4º E 5º TERMO ADITIVO
SUPRESSÃO E ACRÉSCIMO DE VALOR

CONTRATO Nº 181/2023

Assunto: GLOSA E ADITIVO DE OBRA – Construção de unidade básica de saúde Julieta Lordani

PLANILHA GLOSA DO CONTRATO 181/2023 CONSTRUÇÃO DE UNIDADE DE BÁSICA DE SAÚDE – JULIETA LORDANI

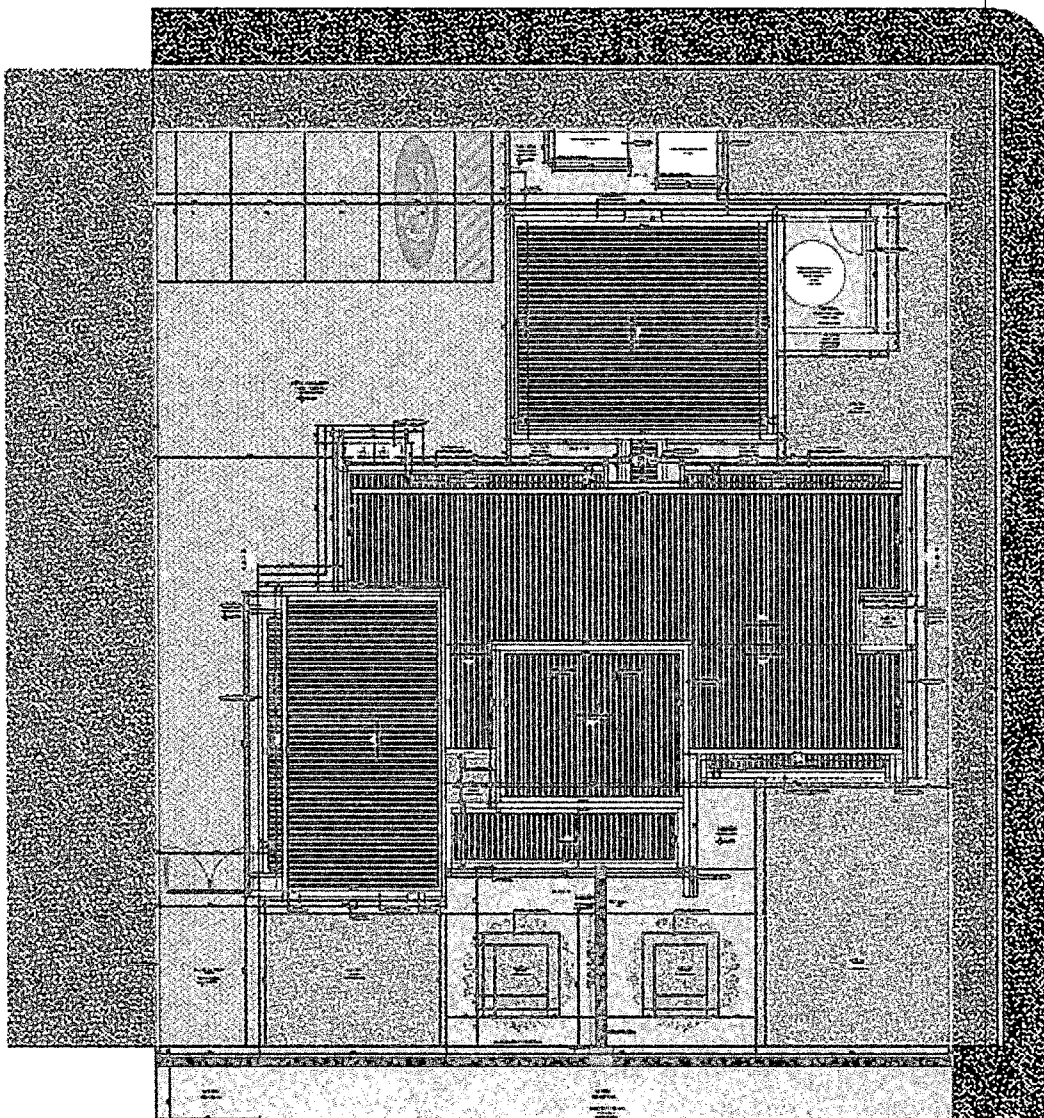
Considerando o projeto em execução e as necessidades emergentes identificadas durante a fase inicial de implementação, propomos o aditivo para a movimentação de terra, ampliação da área de plantio de grama, construção de mureta de contenção e instalação de calçadas.

Ampliação da Área de Plantio de Grama: A ampliação da área de plantio de grama visa não apenas melhorar o aspecto estético, mas também promover a sustentabilidade ambiental, contribuindo para a redução do impacto térmico e estruturando os taludes.

COR AZUL: AREA DE MOVIMENTAÇÃO DE TERRA E PLANTIO DE GRAMA.

CALÇADA EXTERNA							
regulariza		FRENTE DO VIDRO FIXO	3,78	M ²			
		FRENTE DA UNIDADE	62,46	m ²			
		FRENTE DO JARDIM	11,32	M ²			
		LATERAL	3,7584	m ²			
		CORREDOR DIREITO	8,14	M ²			
		CALÇADA SISTERNA E FUNDO	39,5	m ²			
		CASA DE MAQUINA E CORREDO	14,17	M ²			
		LATERAL SAUDE	5,94	M ²			
		FRENTE DA JULIETA CALÇADA	78,75	M ²			
		TOTAL	CM DE H				
			227,8184	0,07	15,94729		
			255,86	0,07	17,9102		
					33,85749	m ³	
			483,6784		21,32	pago em planilha	
					12,53749	ADITIVAR lastro de concreto

TABELA DE CALCULO COM O CONTRAPOSO INTERNO E CALÇADAS EXTERNAS
TOTAL DE 483,67M² X 0,7 CM DE ALTURA = 33,85M³ A PLANILHA PAGA 21,32
ADITIVAMOS 12,53M³ de lastro de concreto.

SOMANDO 7,32 M³ E 12,53 DA PLANILHA ANTERIOR TEMOS UM TOTAL DE ADITIVO DE 19,86m³ justifica o item 1.1 da planilha de aditivo.

CALCULO DE MOVIMENTAÇÃO PARA PREPARAR O SOLO PARA CONCRETAGEM DAS CALÇADAS E PLANTIO DE GRAMA. JUSTIFICA O ITEM 1.2 E 2.2 DA PLANILHA DE ADITIVOS.

AREA DE GRAMA	
area de grama na planilha	154,75m ²
area a ser aditivada	420,00m ²

Na planilha orçamentaria, temos apenas 154,75 m² de plantio de grama em placas. Para evitar a construção de muros de arrimo, optamos por criar taludes e conter a terra com grama, resultando em uma área total de 574,75 m² a ser plantada. Portanto, é necessário o aditivo de 420 m² solicitado na planilha de aditivo.
